改善箇所説明図

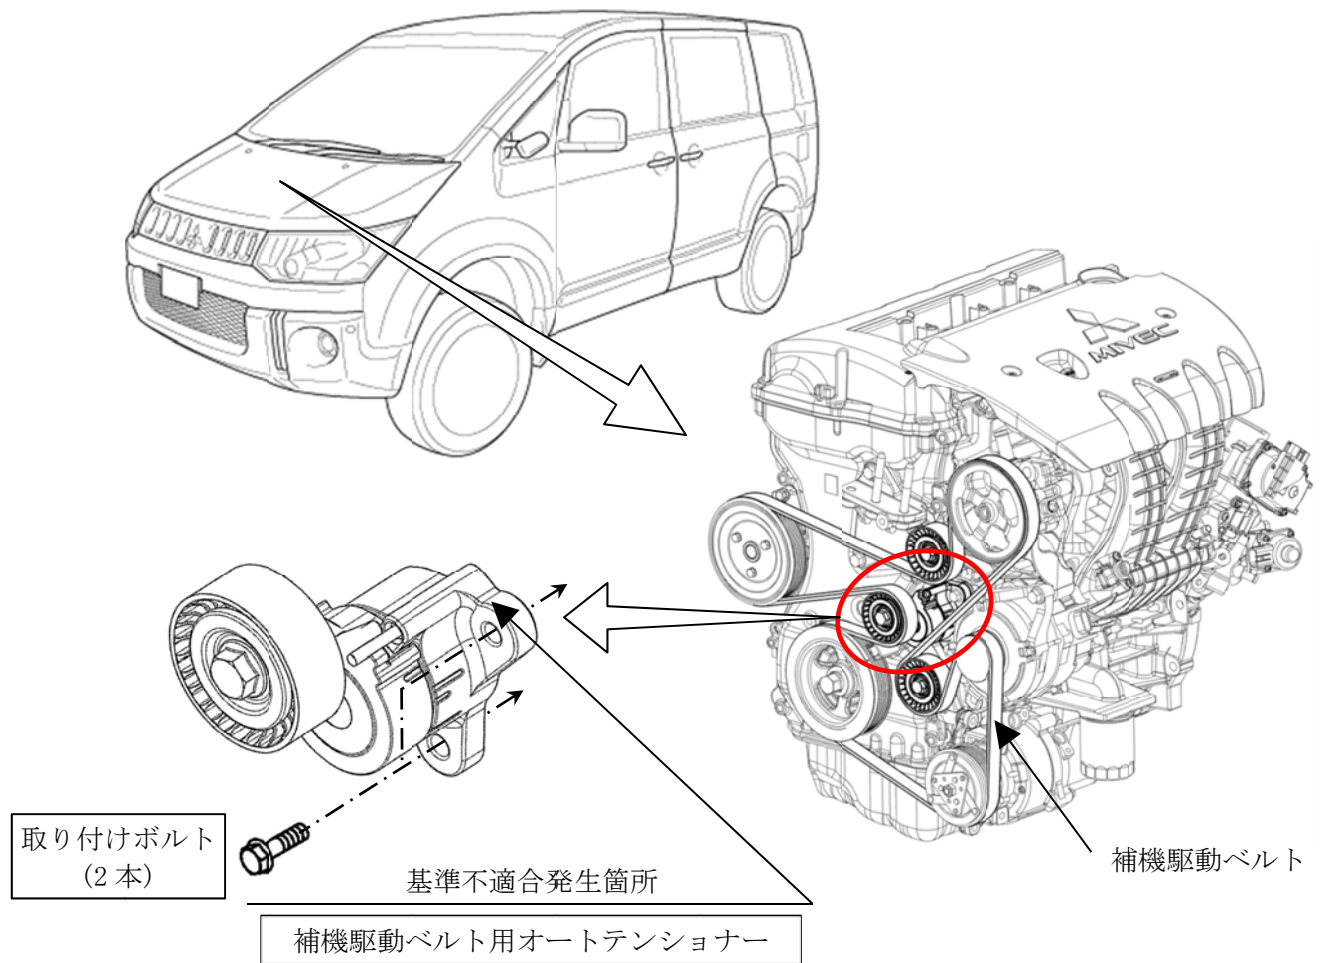
エンジンの補機駆動ベルト用オートテンショナーにおいて、取り付けフランジ部の形状が不適切なため、オートテンショナーのベアリングが経年変化で摩耗し撓動抵抗が増大した状態で高負荷運転を繰り返した場合にフランジ部に亀裂が発生することがある。そのため、そのまま使用を続けるとフランジ部が破損し、最悪の場合、当該ベルトが外れ、警告灯が点灯し、ステアリング操舵力が増大するとともに、バッテリー上がりやオーバーヒートに至るおそれがある。

全車両、点検のうえ、補機駆動ベルト用オートテンショナーが対策前品の場合は取り付けボルトとともに対策品と交換する。

注：図中の 内は、交換する部品を示す。
